**INFORME DE ORIENTACIÓN DE OFICIO**  
**N° 074-2023-OCI/5332-SOO**

**PROCESO DE RECEPCIÓN, DISTRIBUCIÓN Y USO DE  
300 UNIDADES DE CILINDRO DE OXÍGENO MEDICINAL  
10 M3**

**PERIODO DE EVALUACIÓN  
DEL 25 DE SETIEMBRE AL 05 DE OCTUBRE DE 2023**

**Imagen n.º 03**

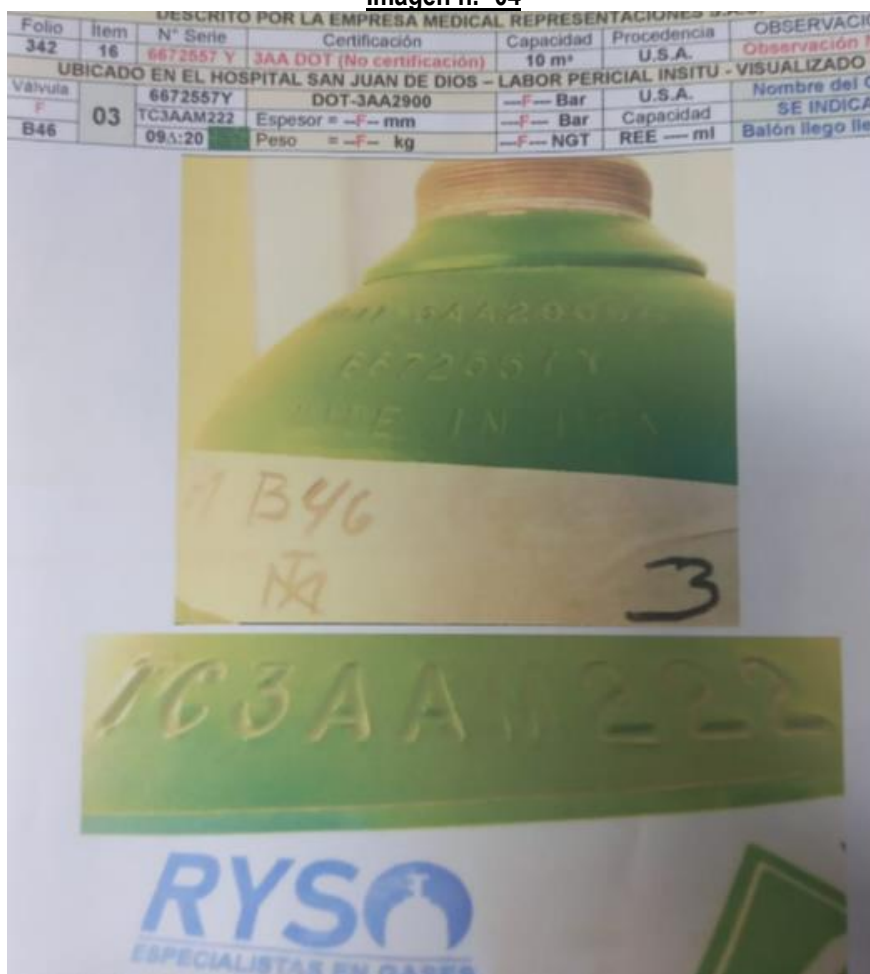
Al respecto, en la imagen n.º 03 se evidencia la presencia de oxidación y corrosión en los cilindros de oxígeno; asimismo, en la imagen n.º 04 se muestra la certificación DOT 3AA; sin embargo, en las especificaciones técnicas se solicitó DOT 3AAA.
